Expertise globale du bilan décennal environnemental d'AREVA NC

1^{ère} partie : stockage de Bellezane et impact
environnemental à l'échelle du bassin versant
du Ritord

DEI/2007-01

Rapport DEI/2007-01

Figure 3-7 : Niveau piézométrique en perspective avec la teneur en sulfates de l'eau des piézomètres ES61 et ES62

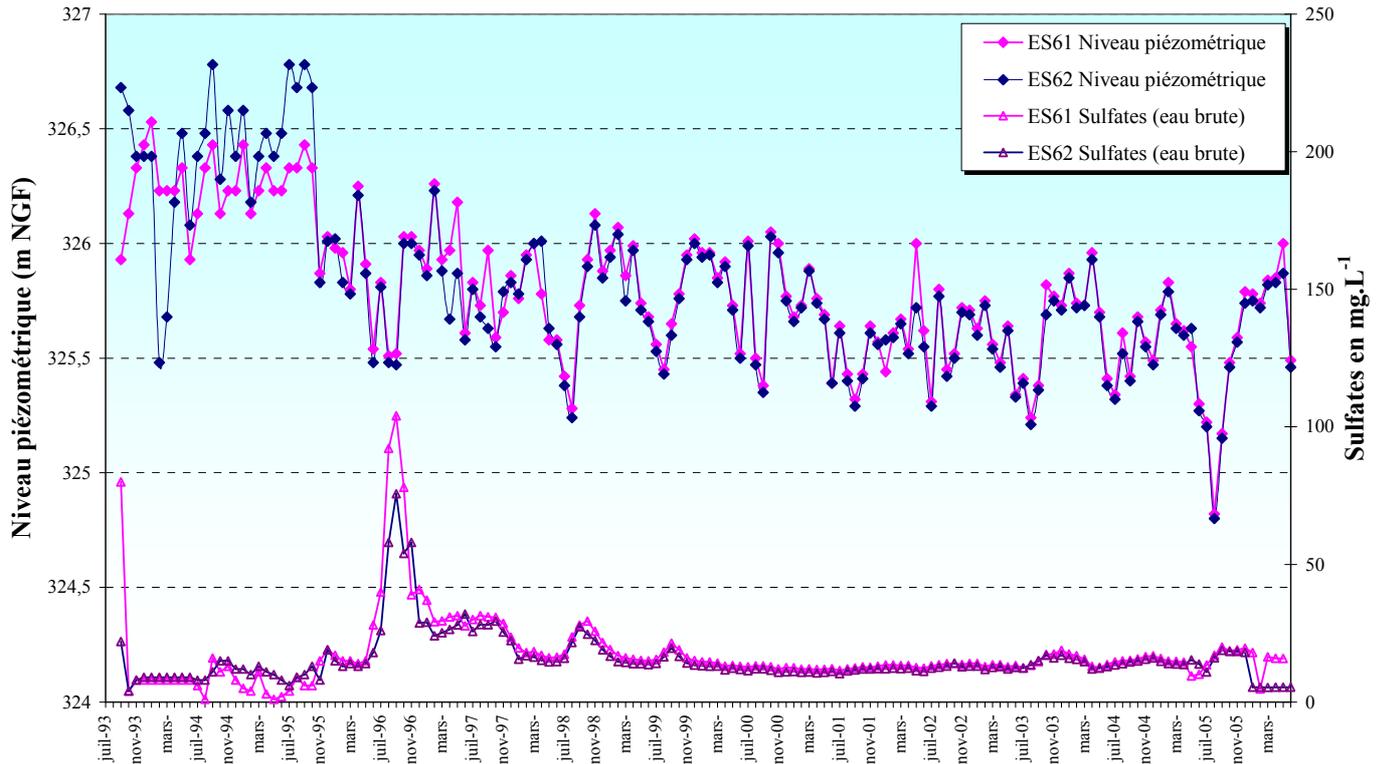
Comme le montre la Figure 3-7, établie par l'IRSN sur la base des données détaillées de surveillance transmises par AREVA NC [2], les piézomètres ES61 et 62 ont non seulement des niveaux très proches mais sont également identiques du point de vue de leur chimie. C'est tout du moins le cas depuis 1995, les piézomètres présentant jusque là des comportements plus différenciés. Les divers échanges établis entre l'IRSN, certains membres du GEP et AREVA NC ont permis de progresser dans la compréhension de ces particularités notables.

Figure 3-16 : Evolution de l'activité en radium 226 du rejet et du ruisseau des Petites Magnelles en aval du site (phase dissoute)

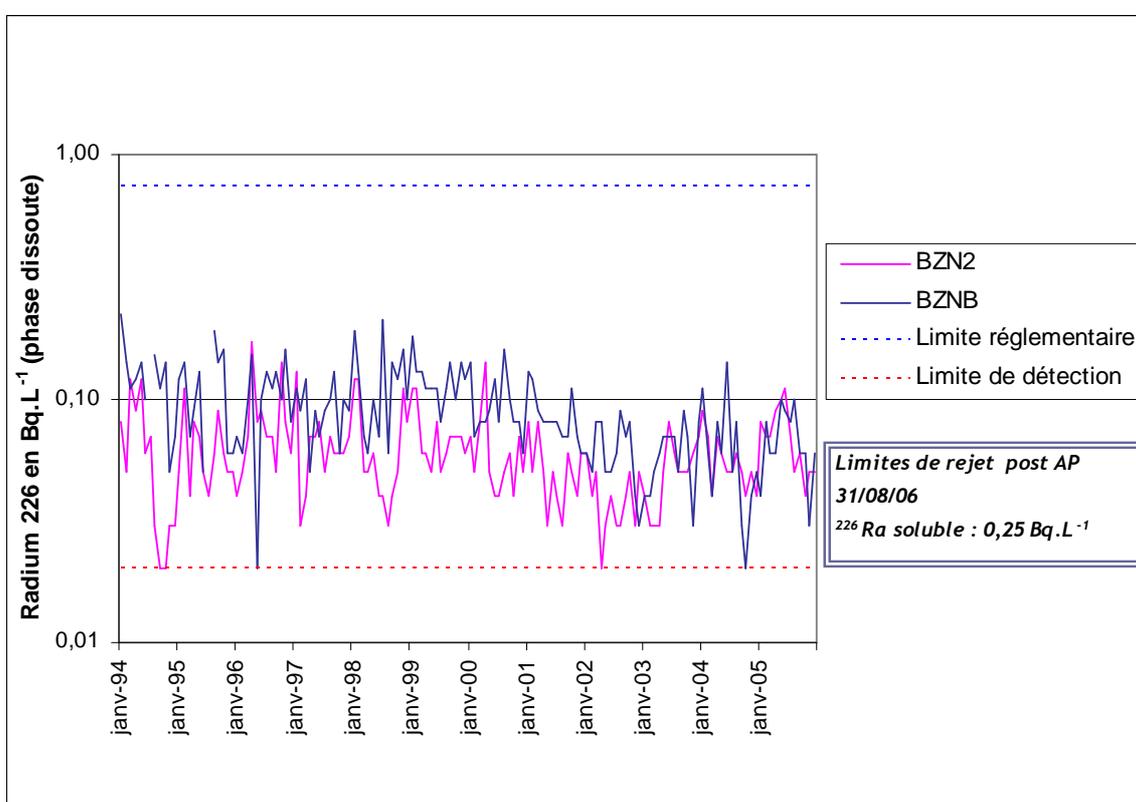
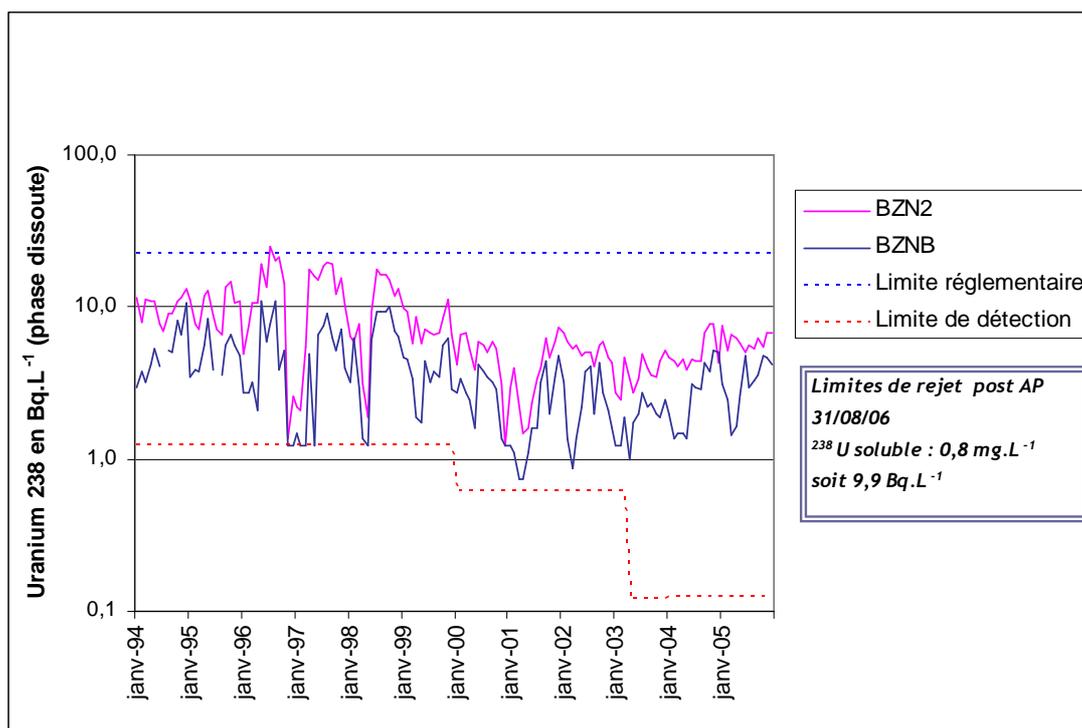
D'une manière plus générale, l'analyse des activités en radium 226 et uranium présentées par AREVA NC (cf. Figure 3-16 et Figure 3-19 tracées à partir des données transmises), traduit une légère tendance à la décroissance sur la période considérée (passage sous $0,1 \text{ Bq.L}^{-1}$ pour le radium 226 et de l'ordre de $200 \mu\text{g.L}^{-1}$ soit $2,5 \text{ Bq.L}^{-1}$ pour l'uranium 238).

Figure 3-29 : Comparaison des débits de dose de rayonnement gamma (extrait du BDE)

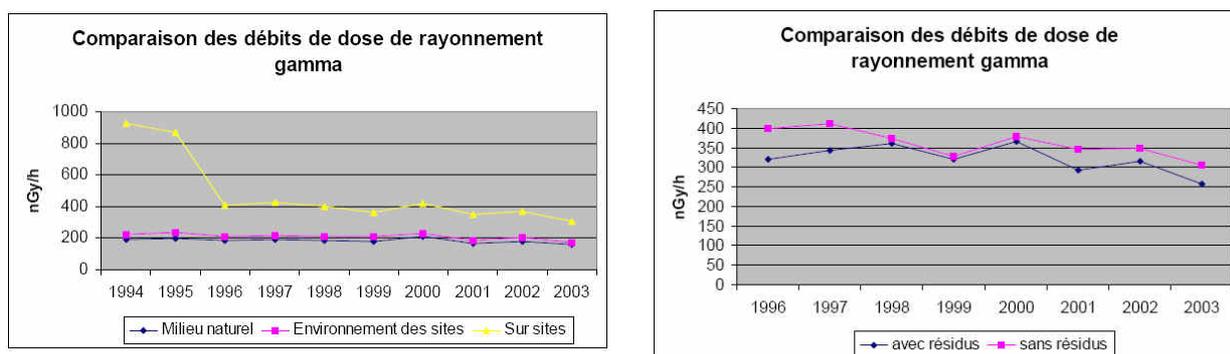
- Depuis 1996, les débits de dose mesurés sur site sont similaires qu'il y ait ou non présence de résidus (cf. Figure 3-29 droite). Ceci conduit AREVA NC à conclure qu'il n'y a pas d'influence des résidus sur ce paramètre.

Pour ce qui est des enseignements particuliers indiqués dans le BDE, l'IRSN note que si une incidence du couvert végétal est envisageable, il reste très probable qu'une partie significative du surcroît de débit de dose mis en évidence sur la Figure 3-29 est attribuable aux divers matériaux laissés sur place à l'issue de l'exploitation minières (verses à stériles et divers points et zones marqués sur et autour des sites en particulier). A titre d'éclairage, l'IRSN souligne à ce sujet que le surcroît de débit de dose (évalué à environ 200 nGy.h^{-1}) correspondrait à une dose efficace ajoutée de $0,08 \text{ mSv.an}^{-1}$ pour un temps de résidence de 400 h sur le site.

Figure 3-31 : Valeurs moyenne, minimale et maximale des débits de dose mesurés au niveau des points de contrôle du milieu naturel mentionnés dans le BDE

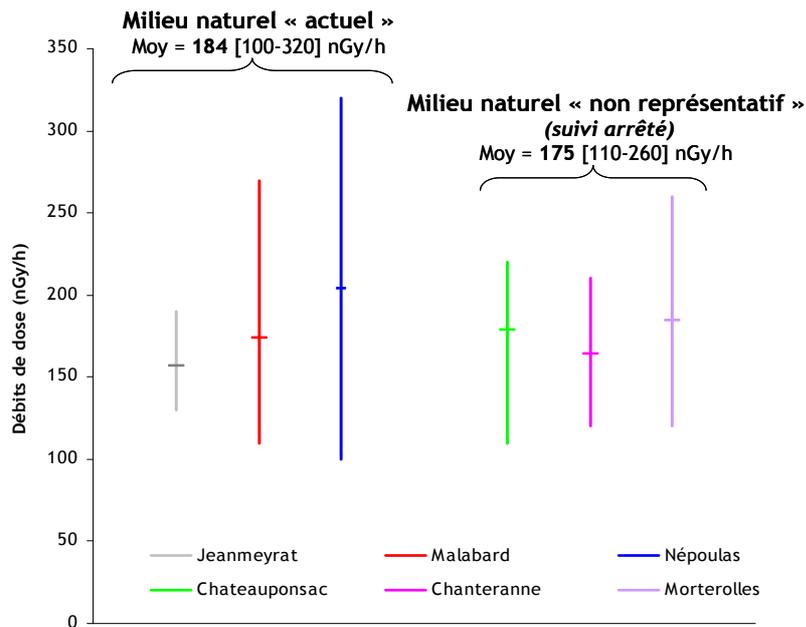
Comme indiqué précédemment, les stations de Morterolles, Chanteranne et Chateauponsac ont cessé de faire l'objet d'un suivi depuis 2002. Sur la Figure 3-31, l'IRSN note que globalement, les valeurs moyennes des débits de dose mesurés sur les stations « actuelles » et les stations abandonnées sont similaires (184 contre 175 nGy.h⁻¹), de même pour la gamme de variation. L'IRSN note ainsi que la modification du choix des stations, si elle se justifie sur le principe, ne modifie pas les conclusions basées sur le précédent référentiel.

Figure 3-35 : Comparaison des EAP radon 222 (extrait du BDE)

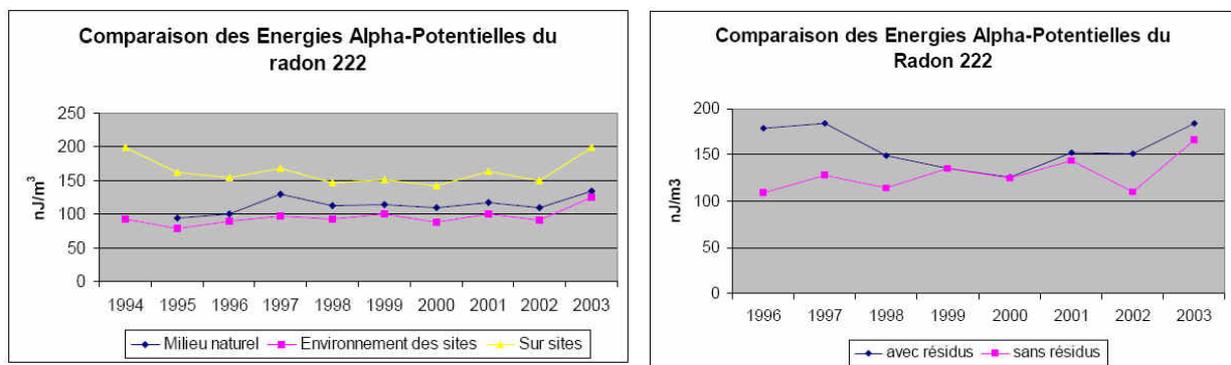
- les valeurs obtenues sur les sites ne comportant pas de stockage de résidus ne présentent pas d'écart significatif avec celles mesurées sur les sites comportant un stockage de résidus (cf. Figure 3-35 droite). AREVA NC conclut de ce fait à l'absence d'influence des résidus.

Figure 3-38 : Valeurs minimale, maximale et moyenne des EAP radon 222 mesurées aux niveaux des points de contrôle du milieu naturel (comparaison stations actuelles et passées)

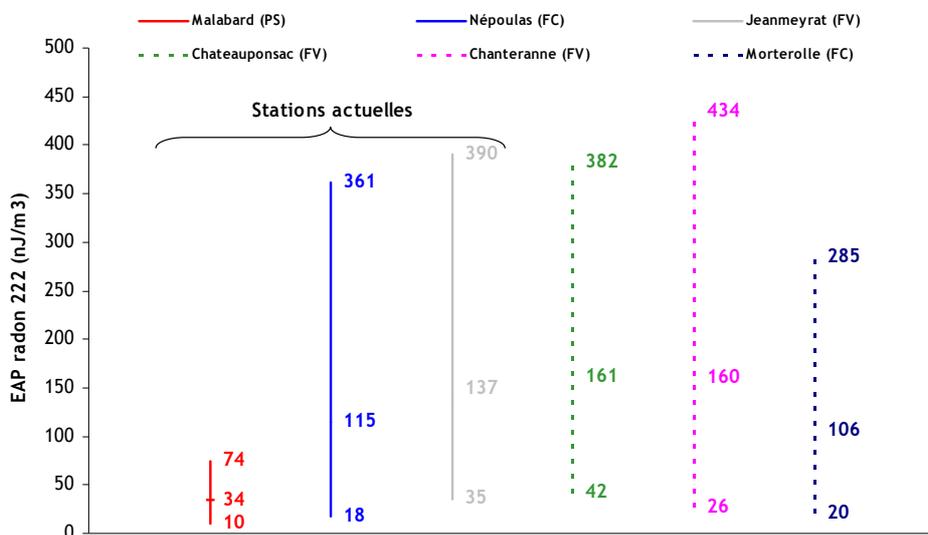
La Figure 3-38 ne met pas en évidence de différences majeures entre les EAP mesurées avant 2002 au niveau des points de contrôle considérés non représentatifs et ceux suivis depuis 2002. La gamme de variation pour une position en flanc de coteau est légèrement plus étendue pour la station actuelle que pour les stations passées ; c'est l'inverse en ce qui concerne la gamme de variation pour la position en fond de vallée.

Figure 4-5 : Evolution de l'activité en uranium 238 mesurée mensuellement dans l'étang du Gouillet au point R5 58 GOU (d'après mesures IRSN et OPRI, surveillance de l'environnement)

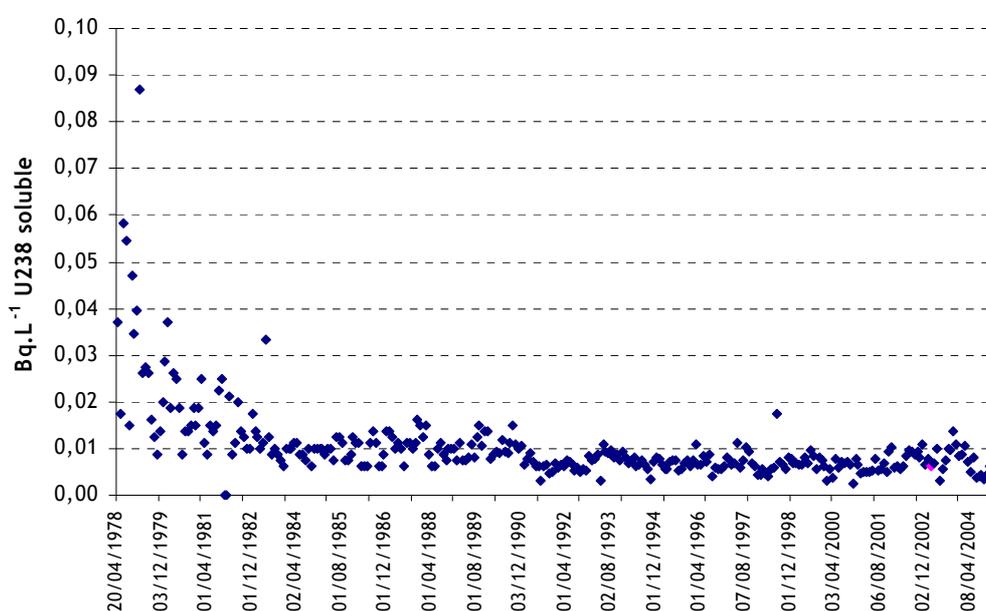
La chronique des mesures effectuées par l'IRSN (antérieurement à 2002 par l'OPRI) suggère toutefois l'existence d'une incidence historique des sites miniers sur l'étang du Gouillet compte tenu de la forte diminution mise en évidence dans la première période couverte. Ainsi, si les teneurs en uranium sont actuellement dans la fourchette de celles attribuables au milieu naturel, elles atteignaient des valeurs supérieures de près d'un ordre de grandeur en 1978-1980 (cf. Figure 4-5 et § 4.2.4.3).

Figure 4-14 : Activités mensuelles (en Bq.L^{-1}) du ^{226}Ra (bleu) et du ^{238}U (rose) dissous mesurées dans le cours d'eau récepteur en amont et en aval des rejets miniers du bassin versant du Ritord

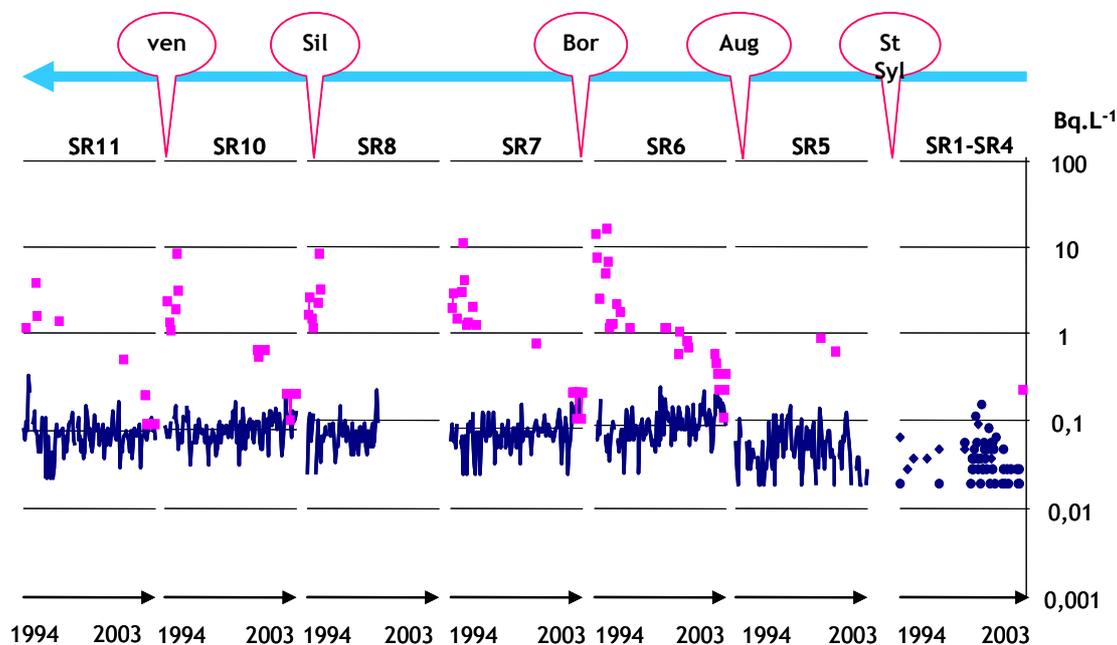
Comme l'indique la Figure 4-14, l'activité en ^{226}Ra est effectivement relativement stable dans le temps et dans l'espace. Le profil d'uranium est légèrement différent dans la mesure où, entre 1994 et 2003, son niveau d'activité dans les eaux du ruisseau du Ritord diminue de manière significative passant de 10 à $0,1 \text{ Bq.L}^{-1}$. Néanmoins, de manière analogue à ce qui est observé pour le ^{226}Ra , à une date donnée, le niveau d'activité de l'uranium ne varie que peu de l'amont vers l'aval du cours d'eau.

Dans le BDE, AREVA NC considère les points de contrôle SR1 à SR4 (cf. Figure 4-13) comme niveaux de référence pour le milieu non impacté. L'IRSN note que le choix de ces résultats de mesure comme valeurs de référence est sujet à caution compte tenu de la localisation des points concernés sous l'influence potentielle des sites de Gorges-Saignedresse et du Fraisse. Comme indiqué au § 4.1, ces sites sont majoritairement situés dans le bassin versant de la Couze mais ont un impact potentiel sur celui du Ritord. L'IRSN a donc recherché dans la bibliographie des données sur la composition radiologique des eaux hors de toute influence potentielle des sites miniers. L'influence des sites de Gorges-Saignedresse et du Fraisse s'exerçant très en amont sur le bassin versant du Ritord (amont de l'étang du Gouillet), la recherche de points de référence a du être élargie en dehors des limites de celui-ci.

Figure 4-18 : Evolution de l'activité en uranium 238 dissous au niveau des points de contrôle surveillés par l'IRSN à l'étang du Gouillet et au Ritord à Razes (analyses sur échantillons prélevés mensuellement)

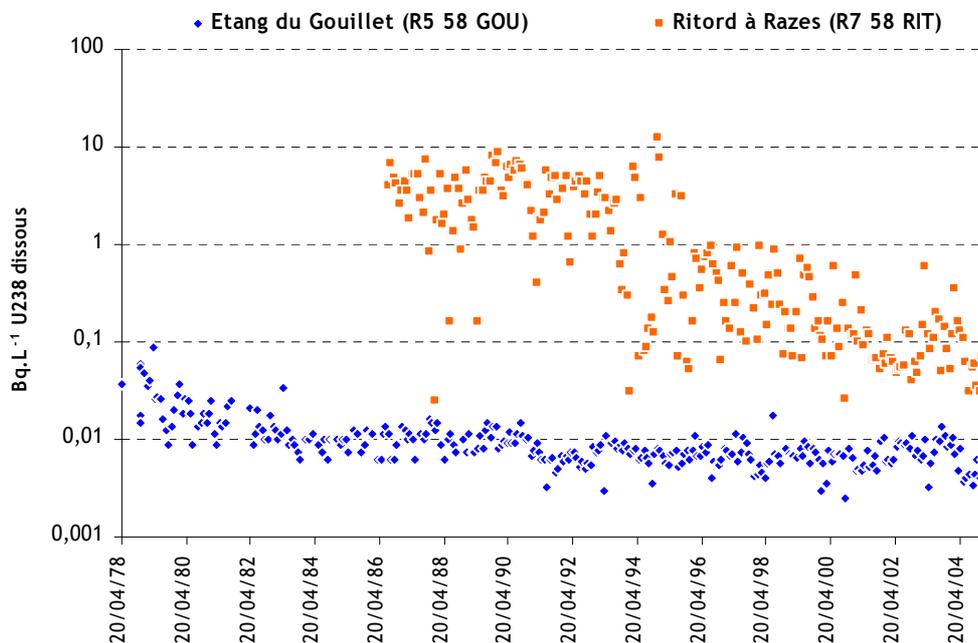
Par ailleurs, comme déjà mentionné au § 4.1.2, la courbe de la Figure 4-18 relative à l'étang du Gouillet montre une diminution significative des teneurs en uranium 238 depuis le début de la période considérée (1978-1980) jusqu'à la période actuelle. Cette tendance s'explique par l'impact historique de l'activité minière résultant des rejets directs effectués dans l'étang du Gouillet avant juillet 1981.

Figure 4-20 : Composition radiologique moyenne sur toute la période de suivi des sédiments de ruisseau et de retenue en amont et en aval des rejets miniers

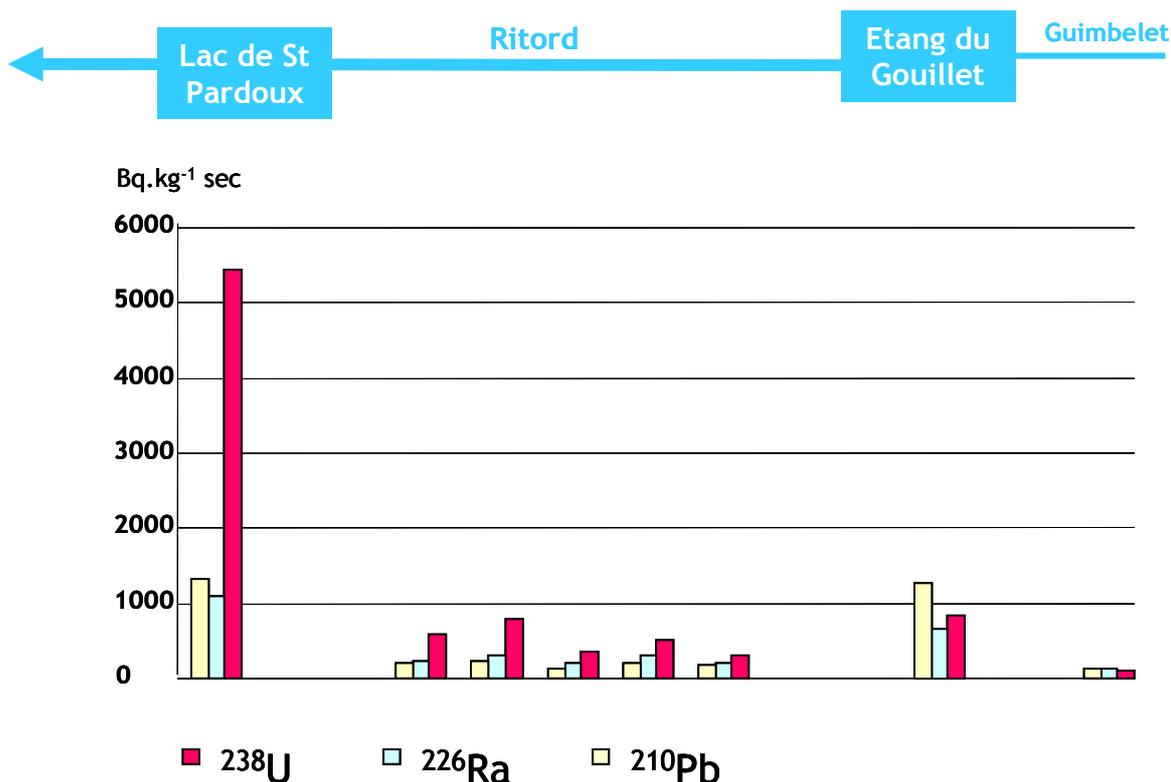
En ce qui concerne le niveau de marquage en uranium, l'IRSN note que l'accroissement de la charge des sédiments du Lac de Saint Pardoux peut être, localement, significativement plus élevé que celui mentionné sur la Figure 4-20. AREVA NC retient en effet comme valeurs les résultats obtenus dans le cadre du suivi environnemental (de l'ordre de 5 000 Bq.kg⁻¹ en U). Ceux-ci sont inférieurs à ceux obtenus sur des prélèvements de sédiments de surface et de carottes sédimentaires effectués lors de la dernière vidange décennale qui s'est tenue en 1998-1999 (20 000 Bq.kg⁻¹ mentionnés au chapitre 11 du BDE ; 25 000 Bq.kg⁻¹ en ²³⁸U mesurées dans une carotte à 15 cm de l'interface eau/sédiment selon des informations complémentaires).
